GUTACHTEN

wegen behaupteter Mängel an der Werkleistung "Stahlbetonfertigteile liefern und montieren" im

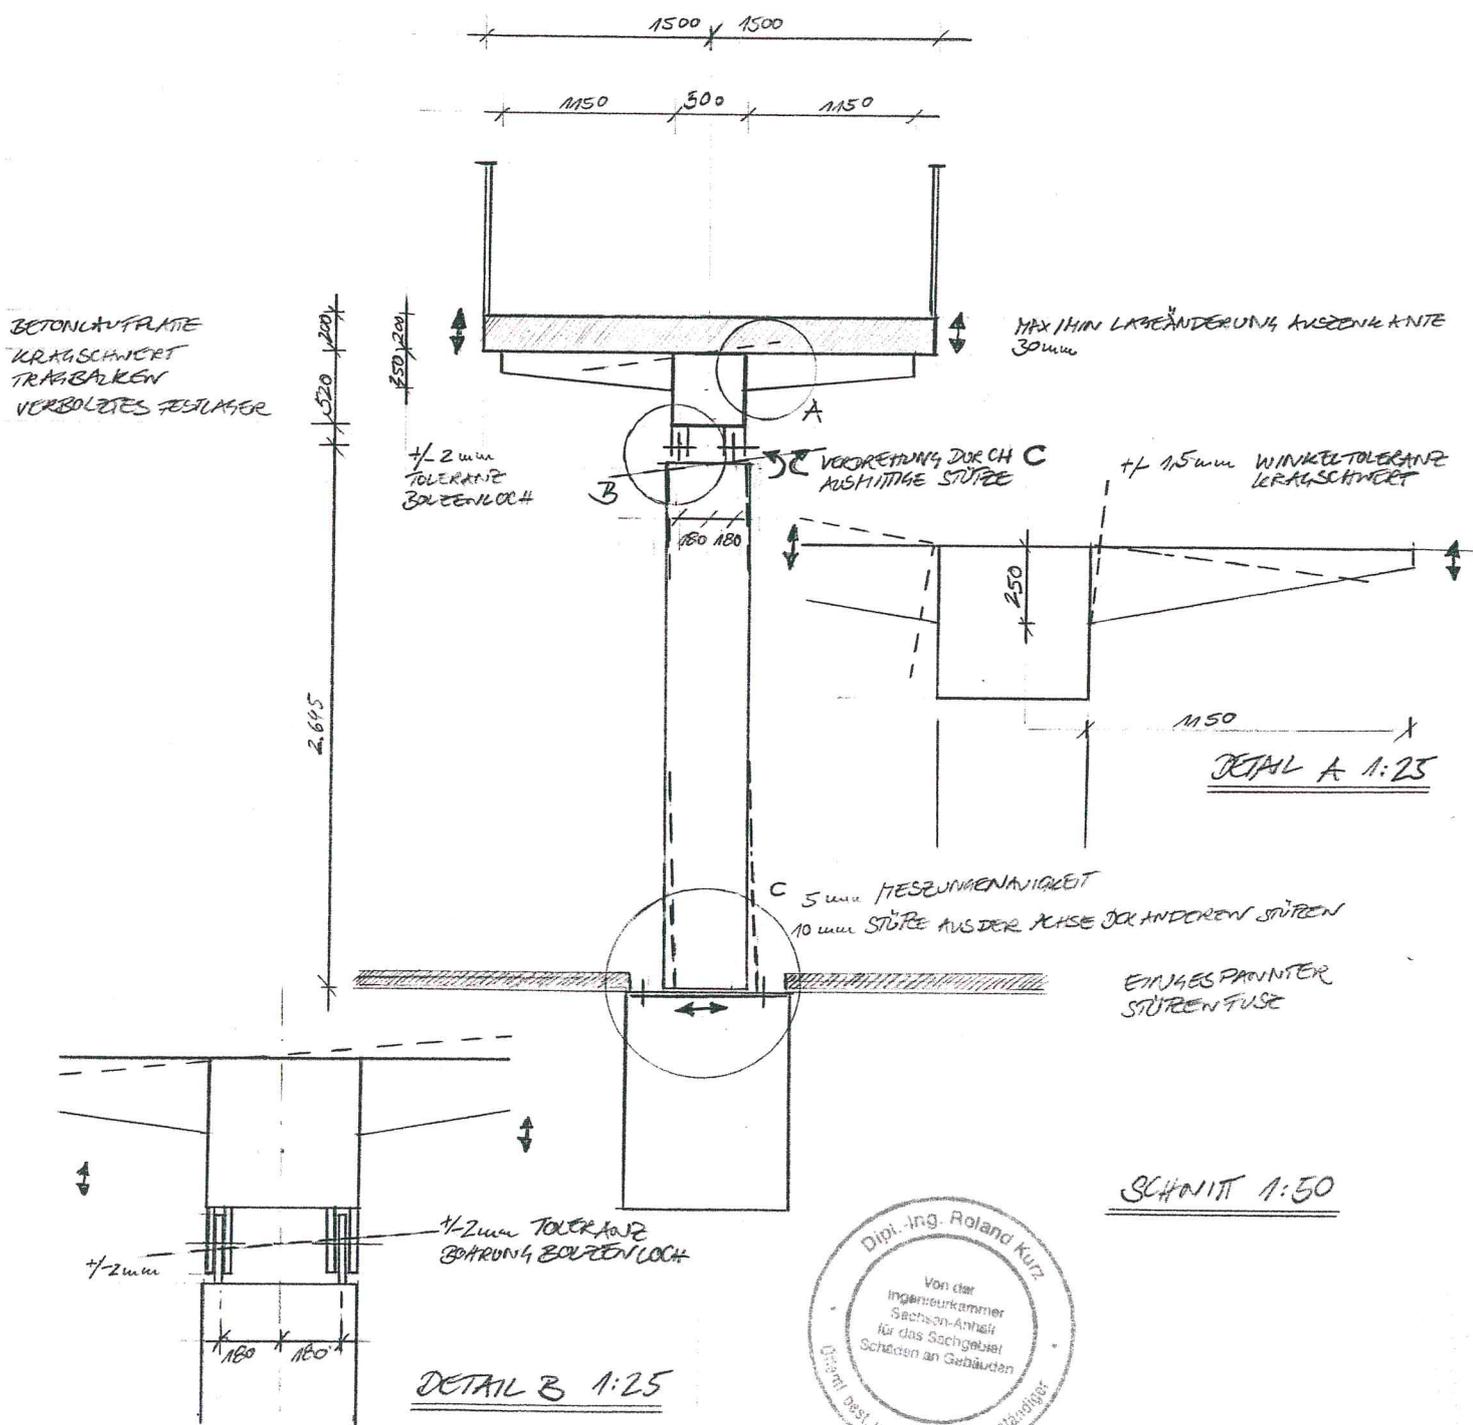
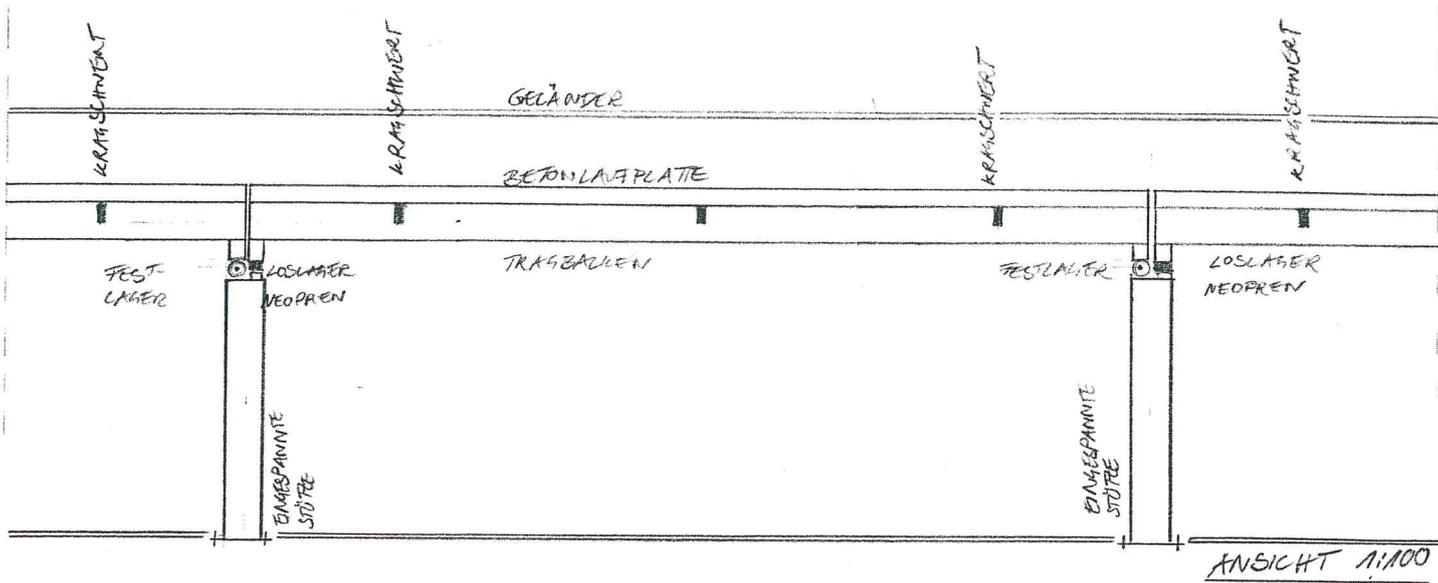
Durch die Besonderheiten der Konstruktion, insbesondere der Fixierung des Elements orthogonal zur Längsachse durch zwei verhältnismäßig eng beieinander liegenden Laschen und Passbolzen sowie weit auskragenden Schwertern, kommt es beim Erreichen zulässiger Maßtoleranzen bereits bei der Herstellung der Elemente zu übermäßigen Abweichungen der Ist-Lage der Außenkantenelemente gegenüber der Soll-Lage. Diese führen dann zu Gebrauchswertbeeinträchtigungen beim Übergang zwischen einzelnen Platten. Die Höhendifferenz kann bei Einhaltung aller Maßtoleranzen $2 \times 35 \text{ mm} = 70 \text{ mm}$ betragen. Diese kann bei der Montage auch durch Richten der Stützen nicht ausgeglichen werden.

Eine Mängelbeseitigung würde voraussetzen, dass "ideal genau" Stahlbauelemente vorgefertigt werden. Derartiges ist nicht möglich.

Ursache für die Montagetoleranzen sind Planungsfehler, denn der Ausgleich von unvermeidbaren Fertigungstoleranzen soll einzig und allein über die Lotrechtstellung der Stützen erfolgen. Die Stützen selbst können nicht ideal lotrecht aufgestellt werden. Auch deren Aufstellen in einer Achse ist mit unvermeidbaren Maßtoleranzen verbunden.

Eine Mängelbeseitigung ist bei der geplanten und ausgeführten Konstruktion nicht möglich. Eine mangelfreie Konstruktion hätte Regulierungsmöglichkeiten vorsehen müssen, z. B. in der Art und Weise, dass eine der beiden den Kopfbolzen haltenden Laschen nach Ausrichten des Elements unterfüttert und vor Ort angeschweißt wird.

Kastenprofil Rechtwinkligkeit (am Schott) - DIN V ENV 190-1, 11.2.3 Nr. a
am Beispiel der Pos. 2513

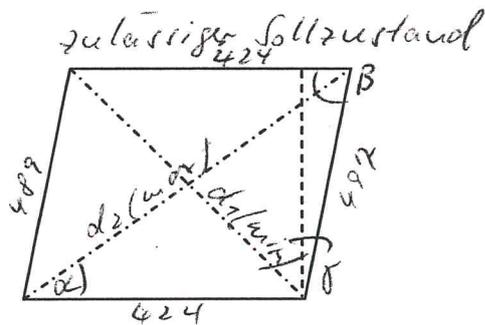
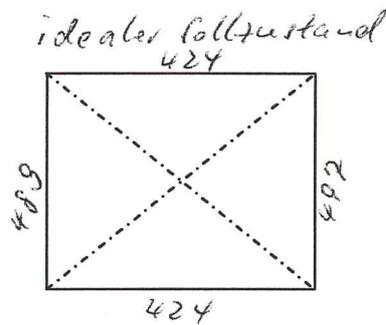
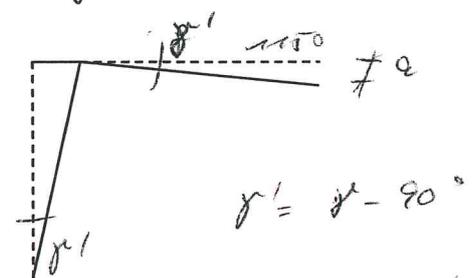
Bemerkung: Das Schott ist (geringfügig) als Trapez, nicht als Rechteck ausgebildet.
Die o.g Bestimmungen können deshalb nur analog angewendet werden. Es wird deshalb nicht die Differenz der Diagonalsabstände, sondern die zulässige toleranzbedingte Differenzveränderung betrachtet.

Höchstwert der unplanmäßigen
Differenz nach Ziff. 11.2.3 Nr. c

Der Höchstwert der unplanmäßigen
Differenz darf 3,2 mm
betragen

Abknickung (Anhebung)
der Schweißnaht
